**Modulo per la presentazione delle osservazioni per i piani/programmi/progetti sottoposti a procedimenti di valutazione ambientale di competenza statale**

**ID: Codice procedura (ID\_VIP/ID\_MATTM): 12691**

**"Progetto di un impianto eolico denominato "Pitigliano" ubicato nei comuni di Pitigliano (GR) e Sorano (GR) costituito da 20 (venti) aerogeneratori di potenza nominale 7,0 MW per un totale di 140,0 MW con relative opere connesse ed infrastrutture indispensabili"**

**Immagine 1. Vincoli ex art. 136 del CBC dal PIT della Regione Toscana e zona approssimativa dove è progettato l'impianto industriale.**

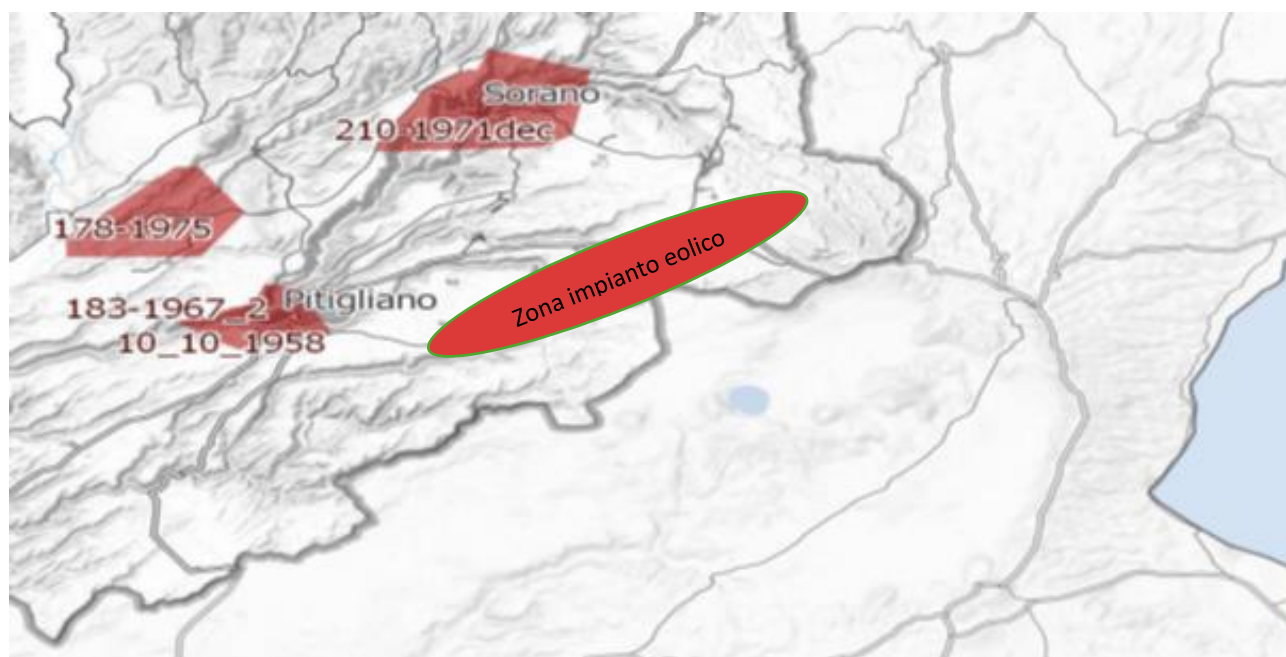
Al contrario si evidenzia che l'impianto eolico industriale citato non solo ricadrebbe con tutti e 20 gli aerogeneratori all'interno delle fasce di rispetto di 3 km di due vincoli paesaggistici di notevole interesse pubblico esistenti nella Regione Lazio e con una parte di essi nel vincolo paesaggistico del Centro abitato di Sorano ( GR) quindi in aree non idonee all'installazione di impianti di energia rinnovabile. Addirittura, alcuni aerogeneratori sarebbero ubicati a poche centinaia di metri dai perimetri dei due vincoli paesaggistici laziali ex art 136 del CBC.

*Inoltre, come sostiene la Proponente parte dell'impianto si verrebbe a trovare a 3,5 km dal centro abitato di Sorano. Infatti, tre degli aerogeneratori WTG 08, 09, 10 sono addirittura all'interno delle fasce di rispetto dei 3 km del suo vincolo paesaggistico di notevole interesse pubblico ex art 136 del CBC. Si evidenzia che così si crea*

un'ulteriore incompatibilità con la tutela del Paesaggio.

**Immagine 3. Cumulo di una parte di impianti eolici, fotovoltaici e geotermici industriali in progettazione ed esistenti intorno all’eolico industriale “Pitigliano”.**

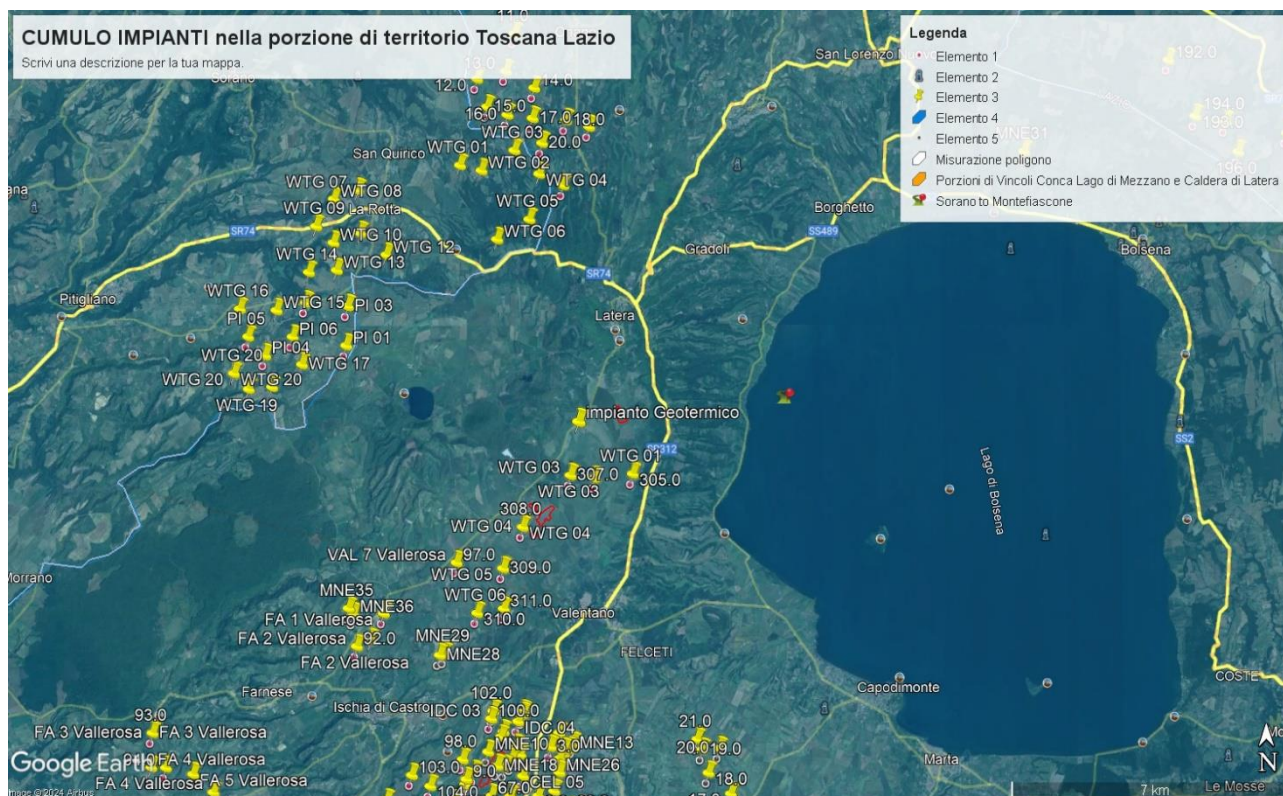
Beni Culturali “*Ambito paesaggistico, geologico e geomorfologico dell’orlo della caldera di Latera ...*” Non vengono nemmeno citati gli impianti eolici in progetto al MASE, il “Rempillo” (6 aerogeneratori) e un altro in verifica amministrativa di 14 aerogeneratori e 72, 6 MW. Ad oggi nei territori di Pitigliano, Sorano e in quello limitrofo potenzialmente potrebbero essere insediati 40 aerogeneratori alti 200 metri e larghi 170. Ma la proponente non cita neanche altri impianti che creerebbero il cumulo e quindi maggiore impatto. Infatti, sul territorio della “Città del Tufo” (Sorano e Pitigliano) impatterebbero anche l’impianto eolico “Montarzo” di Onano con 13 aerogeneratori con le dimensioni ricordate, l’altro eolico industriale nel territorio di Valentano con sette aerogeneratori (stesse dimensioni), gli impianti di Farnese con un minieolico di 3 Torri alte 60 metri già installate in località Poggio del Crognolo e l’impianto eolico industriale “Vallerosa” (7 aerogeneratori alti 200 metri e larghi 158 metri) in procedura VIA presso la Regione Lazio. Inoltre, altri impianti del minieolico già presenti a Valentano, Cellere e Piansano e due progetti eolici industriali con le stesse dimensioni (200 m x 170 m) nel Comune di Ischia di Castro. La valutazione del cumulo non prende neanche in considerazione gli impianti industriali di fotovoltaico e agrivoltaico in progetto a Farnese, Valentano, Ischia di Castro, Cellere. L’impianto geotermico in procedura Via al MASE, progettato nella Caldera di Latera. Quindi è stata effettuata una valutazione del potenziale impatto cumulativo non veritiera a dispetto di quanto affermato dalla proponente che sostiene di aver preso in considerazione uno spazio di 10 km intorno al suo impianto per gli impatti che si creerebbero.

#### **OSSERVAZIONE N.12**

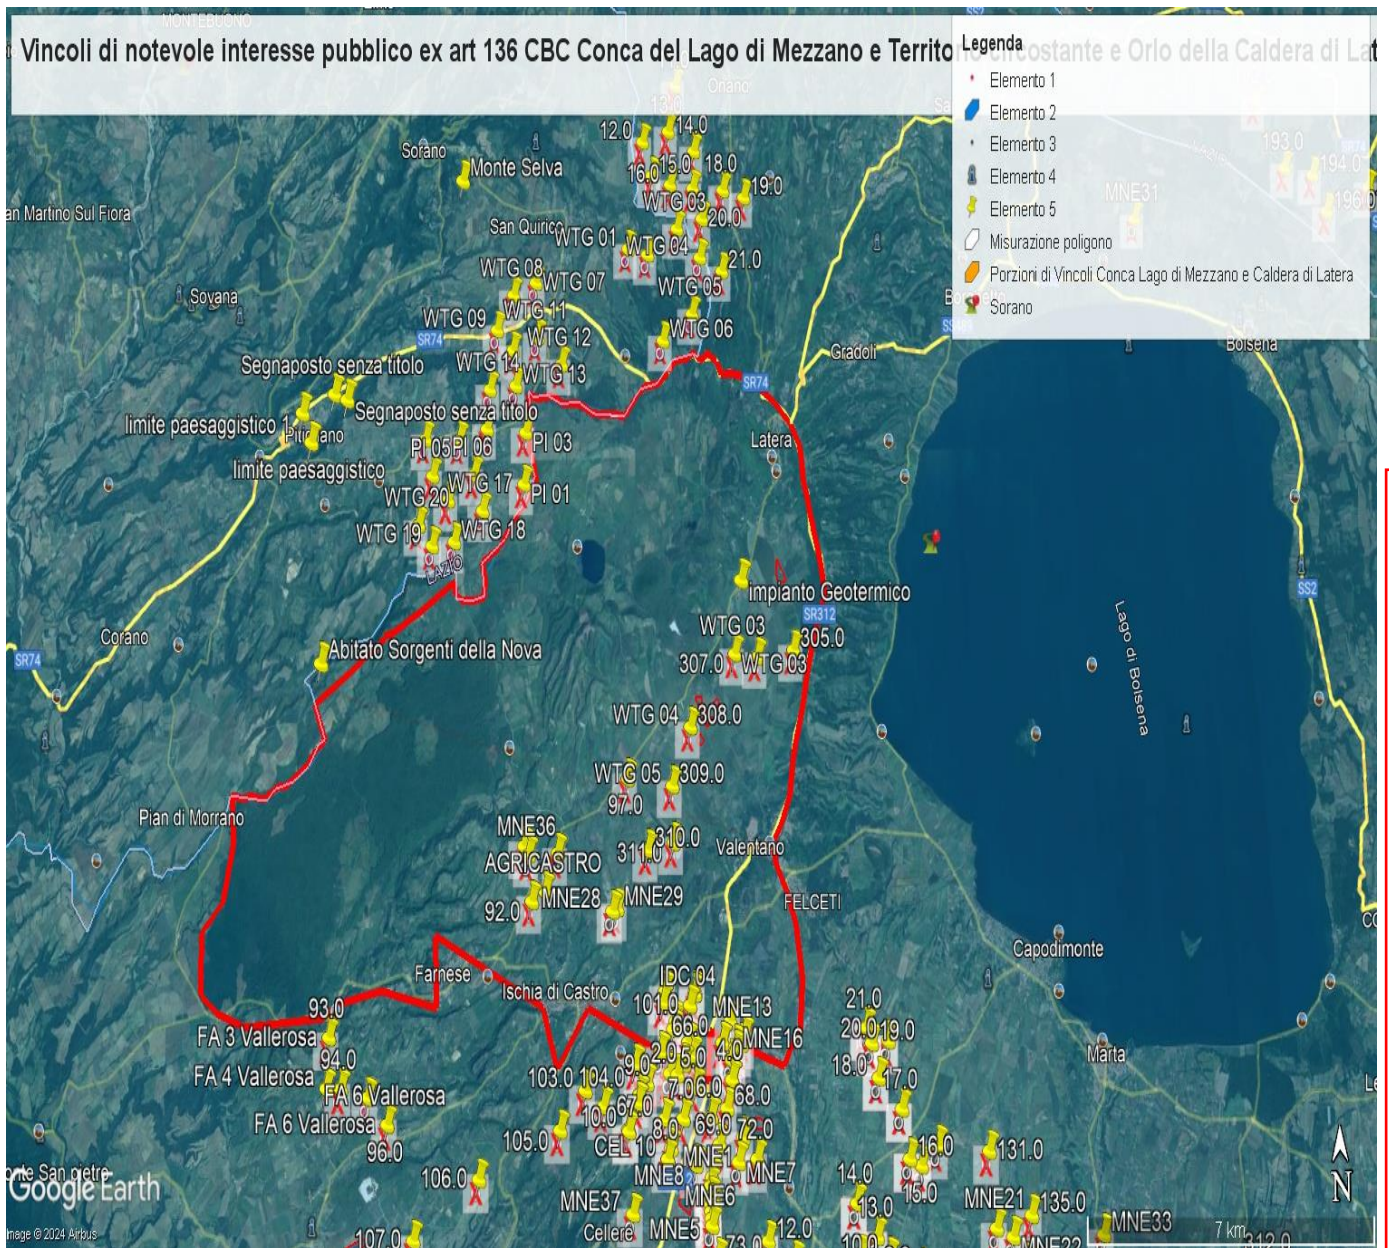
- 1) Lo studio presentato dal proponente nel "Report anemologico" si è basato su dati di parametri meteorologici estratti da un modello di rilevamento virtuale Virtual Met Mast (Vortex ERA - 5 series). Lo studio non riporta che tale modello sia stato validato con misure in sito. Una validazione del modello con misure rilevate sul posto per almeno un anno/ un anno e mezzo dovrebbe essere necessaria per garantire l'accuratezza della produzione energetica stimata.

- 2) Lo studio presentato nel "Report anemologico" riporta valori incoerenti di produzione energetica lorda e netta.
  - a. Nel paragrafo 5.2, Energy calculation, si stabilisce che usando il software Open Wind e il Wake Model Deep Array Eddy Viscosity, la produzione lorda dell'impianto risulta essere di 146,97GWh/anno, la produzione netta 143,59GWh/anno.

**IMMAGINE n. 2** Impianto eolico industriale “Pitigliano” e distanze aerogeneratori dai Vincoli della Conca del Lago di Mezzano...

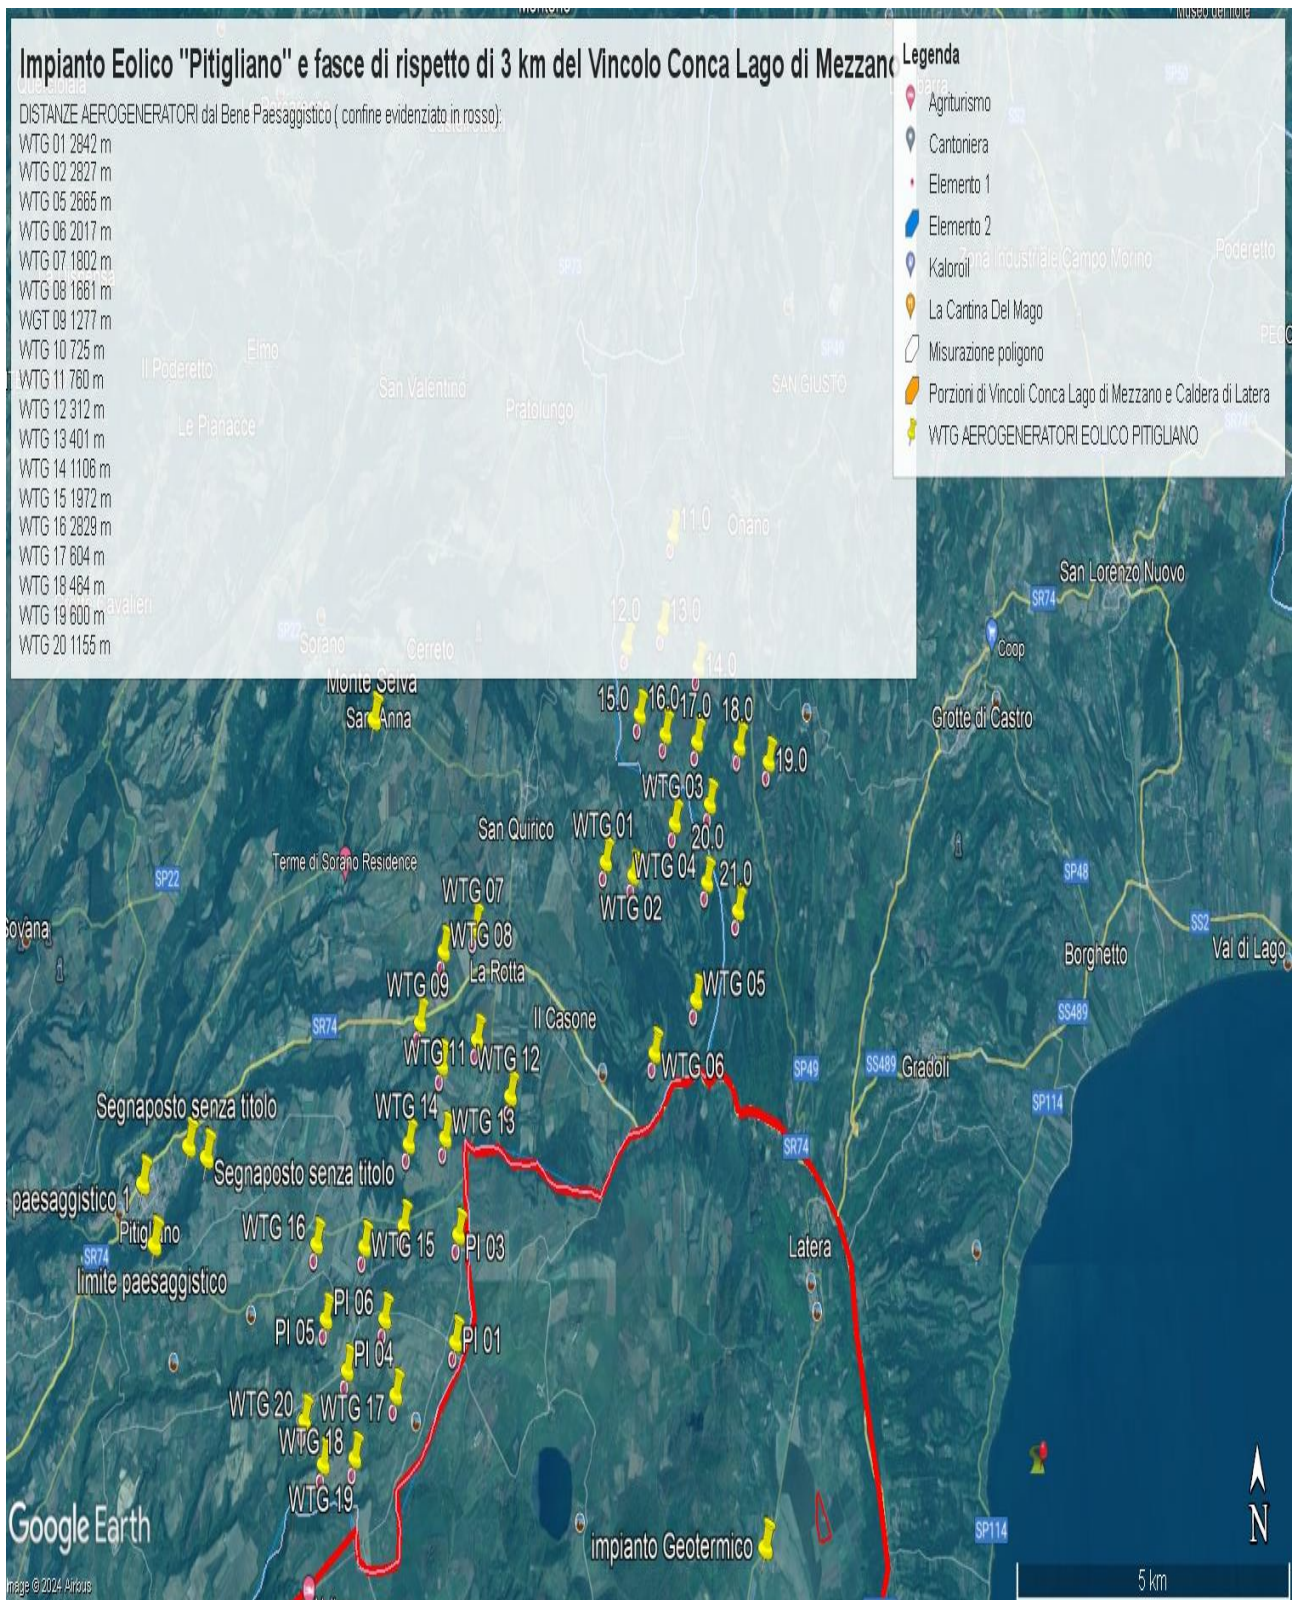
Come è illustrato nell'immagine si ribadisce che l'impianto industriale "Pitigliano" ricade completamente all'interno delle fasce di rispetto dei due vincoli di notevole

interesse pubblico e lambisce quelle di un terzo vincolo e quindi come affermato dal Consiglio di Stato nelle sentenze citate, l'impianto è insediato in area non idonea ai sensi dell'art. 20 comma 8 lettera c quater del D.Lgs. n. 199/2021 e ss.mm.ii al contrario di quanto sostiene la proponente.

**IMMAGINE n. 3 Impianto eolico industriale “Pitigliano” e distanze aerogeneratori dai Vincolo “Orlo della Caldera di Latera.**

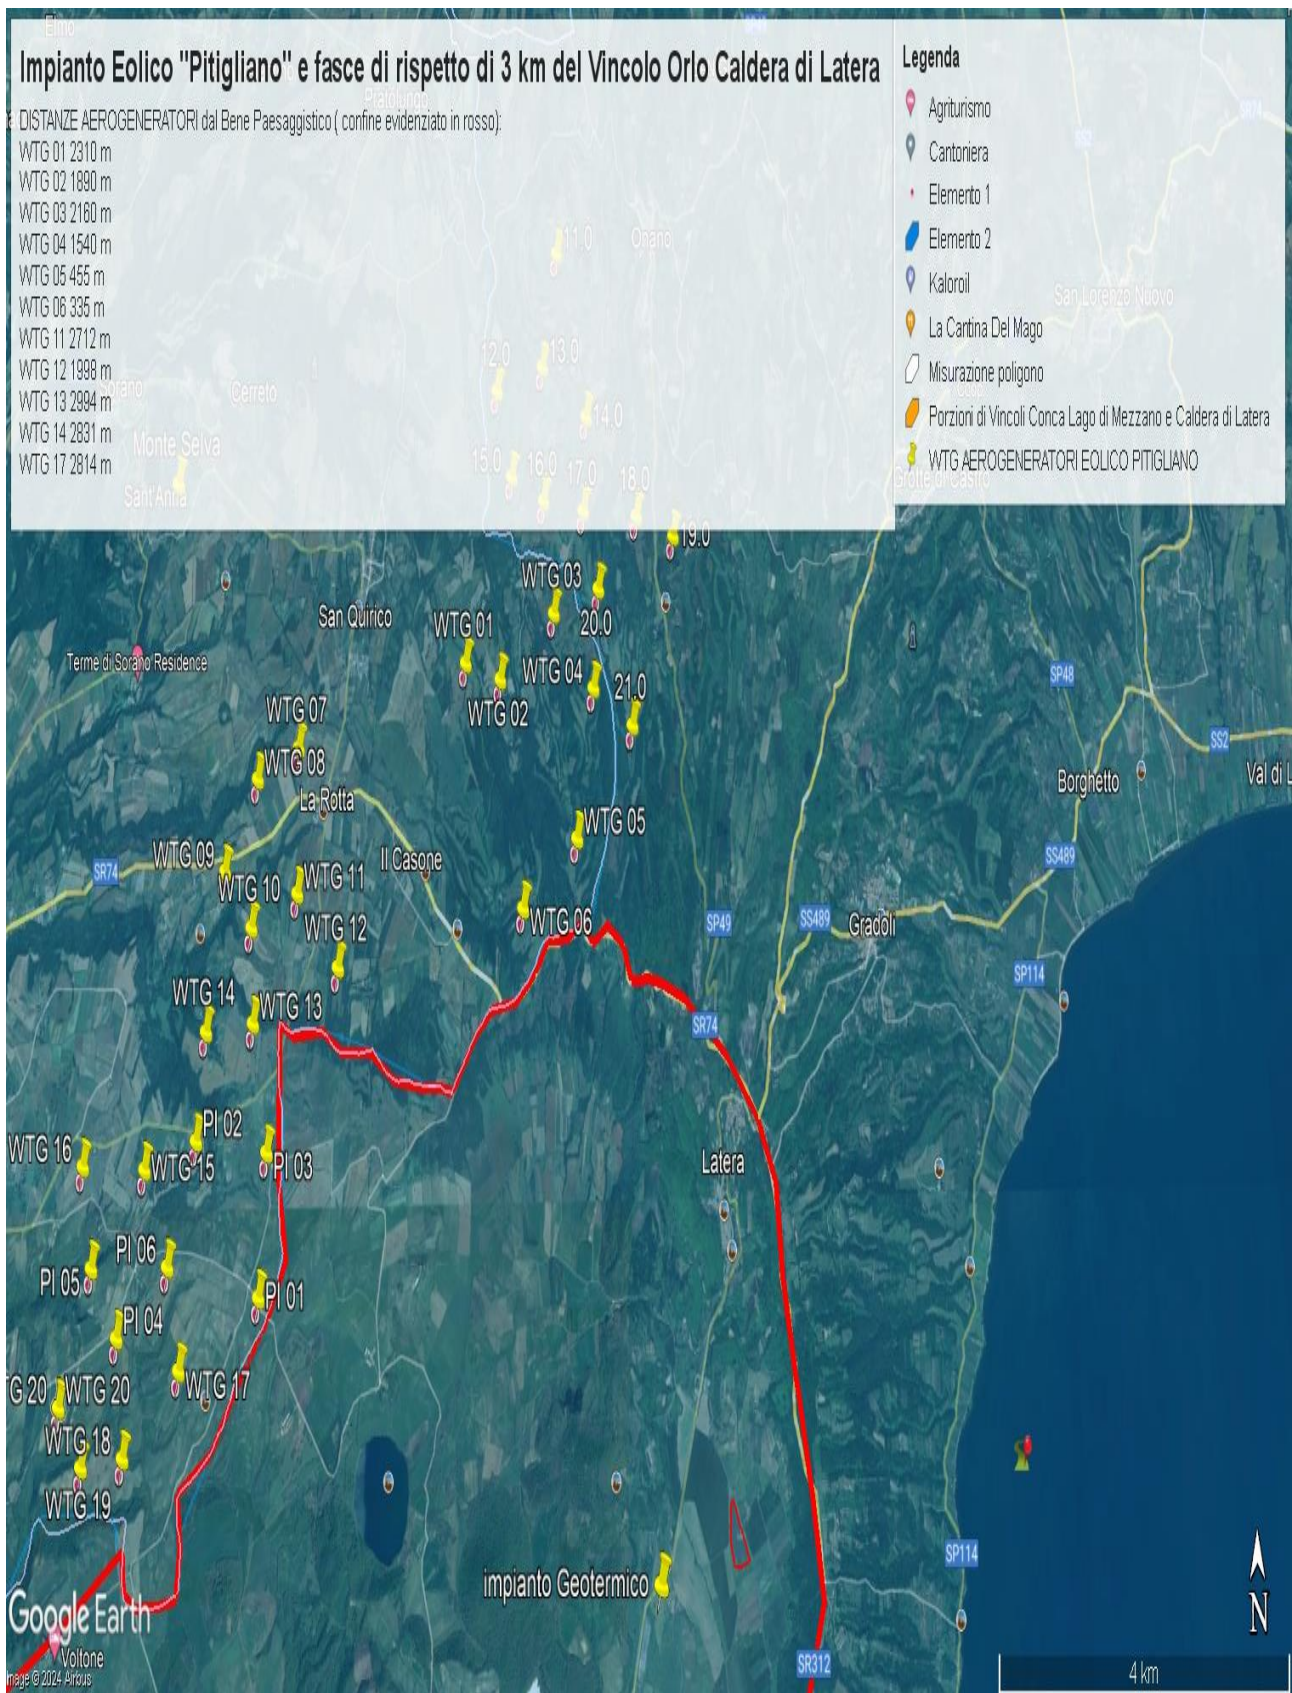
Concludendo, si evidenzia ancora che la proponente non effettuando la procedura prevista dalla Parte III delle Linee Guida nazionali ha ignorato un vincolo paesaggistico di notevole interesse pubblico istituito con un provvedimento del Segretariato regionale del Ministero della Cultura per il Lazio che ha emanato il Decreto di dichiarazione di notevole interesse pubblico n. 22 del 15.02.2024 ai sensi e per gli effetti dell'art. 136, co. 1, lett. c) e d) del decreto legislativo 22 gennaio 2004, n. 42, "Ambito paesaggistico, geologico e geomorfologico dell'orlo della caldera di

Si ricorda inoltre che il Vincolo dell'Orlo della Caldera di Latera ha unito insieme i due vincoli enunciati e già esistenti della Conca del Lago di Bolsena (D.M. 24.10.1960 e D.M. 22.05.1985) e la Conca del lago di Mezzano e territorio circostante (DM 22.05.1976 "Conca del Lago di Mezzano e territorio circostante" e DM 22.05.1984 "Selva del Lamone") testimoniando, se ce ne fosse stato ancora bisogno, il notevole pregio paesaggistico di tutta l'area. Pregio paesaggistico arricchito dal valore naturalistico della confinante Riserva Naturale regionale "Selva del Lamone" con la sua Area Contigua e i vari siti Natura 2000 e le due aree di importanza internazionale per gli uccelli, IBA 099 Lago di Bolsena e la 012 Selva del Lamone. Inoltre, si segnala anche l'impatto sulle tradizioni agroalimentari con la zona DOC vino bianco di Pitigliano, del Pecorino Toscano DOP, dell'olio extravergine di oliva DOP Canino, la Lenticchia di Onano, il vino "Aleatico" e il fagiolo del Purgatorio di Gradoli e altri pregiati prodotti tipici locali del Biodistretto del Lago di Bolsena che comprende anche i Comuni laziali interessati dall'impianto industriale.

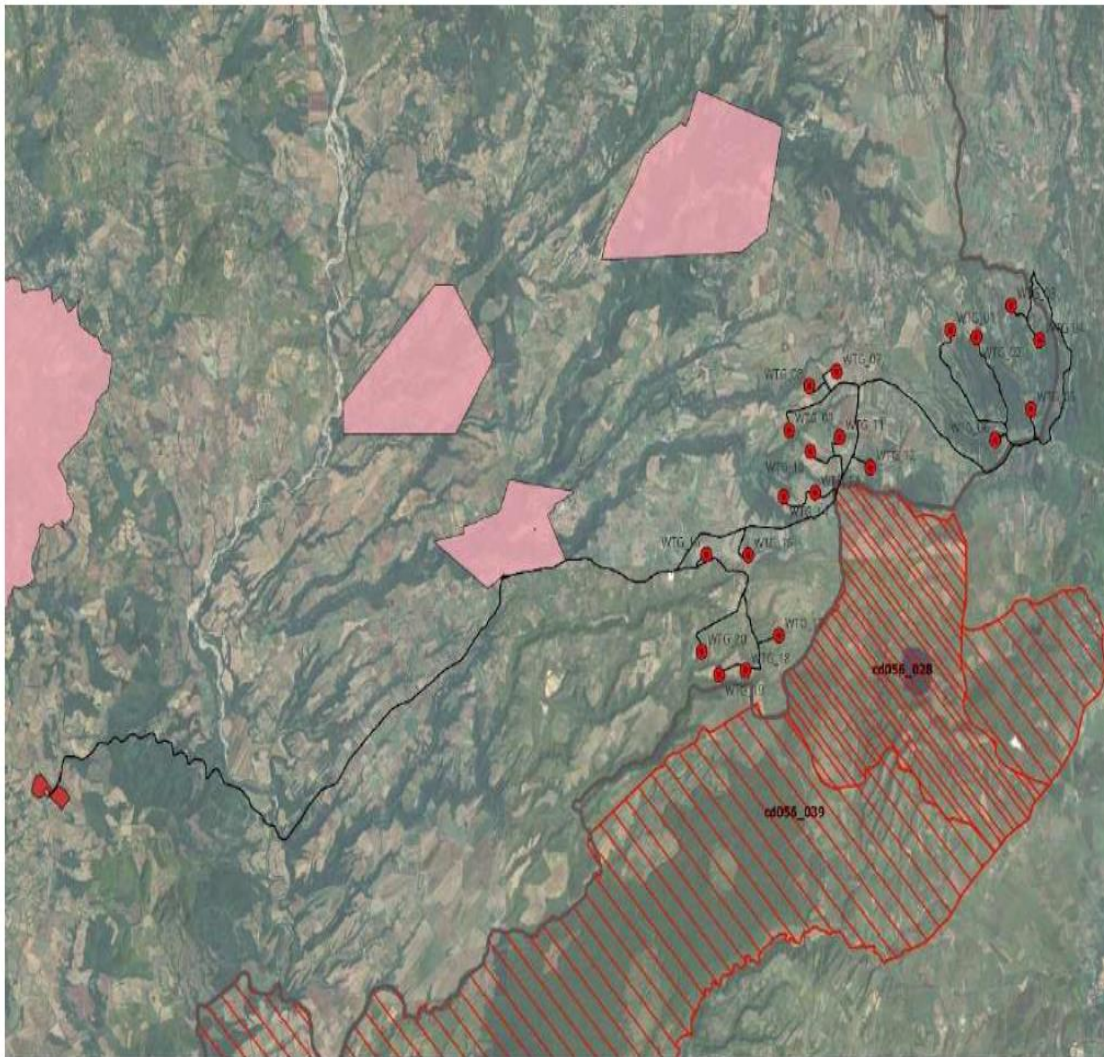
**IMMAGINE n. 4** Si evidenzia che i tre aerogeneratori WTG 07, WTG 08 e WTG 09 impattano con il vincolo paesaggistico di notevole interesse pubblico del Centro Storico di Sorano. Il WTG 07 si troverebbe a 2828 m, WTG 08 2504 e WTG 09 2990. Il cavidotto dell'impianto invece impatta in buona parte del Vincolo paesaggistico ex art. 136 del CBC del Centro Storico di Pitigliano.
